**ÓRGANO DE CONTROL INSTITUCIONAL**
**DE LA MUNICIPALIDAD DISTRITAL DE MOTUPE**

# INFORME DE CONTROL ESPECÍFICO
# N° 020-2022-2-2136 - SCE

## "OBRA: MEJORAMIENTO DEL SISTEMA DE AGUA POTABLE EN EL CASERÍO SAN JOSÉ DEL DISTRITO DE MOTUPE – PROVINCIA DE LAMBAYEQUE – DEPARTAMENTO DE LAMBAYEQUE"

**Imagen n.° 1**
**Del estudio de diagrafía eléctrica de 17 de febrero de 2022**

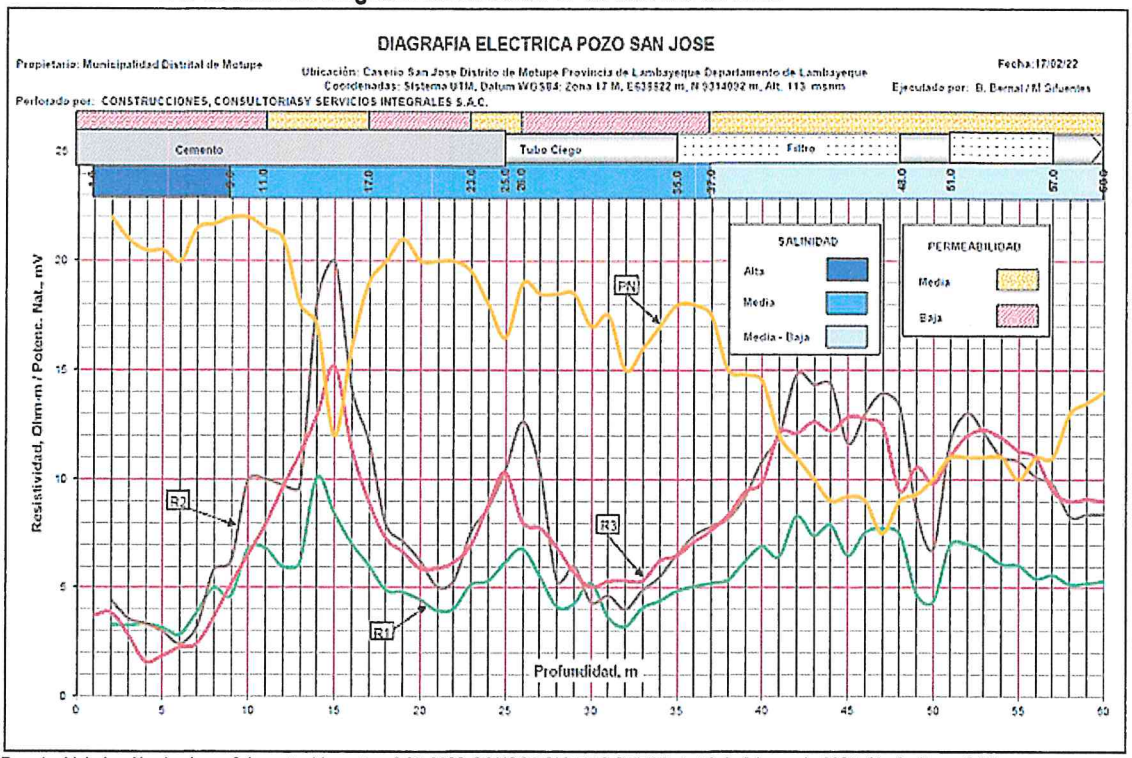
Al respecto, conforme la anotación en el asiento del cuaderno de obra n.° 24 de 18 de febrero de 2022, adjunta al informe de valorización, se presentó los resultados sin el informe técnico de la diagrafía eléctrica, pues así lo consignó, el residente de obra:

De lo expuesto anteriormente, se advierte según las anotaciones del cuaderno de obra, no se contó con el informe técnico de la ejecución de la partida 06.02.04 Ejecución de Diagrafía Eléctrica, sin embargo fue valorizada totalmente para su pago, en el informe de valorización n.° 1 correspondiente al mes de febrero, y a pesar de ello contó con las conformidades del ingeniero César Carlos Rodrigo Villalobos, supervisor de obra y el ingeniero Adrián Jhonatan Cieza Arias, Sub Gerente de Infraestructura de Desarrollo Urbano y Rural.

En conclusión, de la valorización n.° 1, el Consorcio Progreso; valorizó la partida 06.02.04 Ejecución de Diagrafía Eléctrica, al 100% sin adjuntar el informe técnico de la ejecución de la citada partida, conforme se evidencia en los asientos n.os 29 y 31, de 24 y 26 de febrero de 2022 (del supervisor), lo cual afectó el programa de ejecución de obra contractual, que estableció como plazo de ejecución de la diagrafía eléctrica un (1) día. En ese sentido, el contratista incumplió lo previsto en el numeral 32.6 del artículo 32° del Texto Único Ordenado de la Ley n.° 30225, Ley de Contrataciones del Estado, aprobado por Decreto Supremo n.° 082-2019-EF (en adelante TUO de la Ley 30225), respecto de realizar correctamente la totalidad de las prestaciones derivadas de la ejecución del contrato; hecho comunicado y advertido por la supervisión.
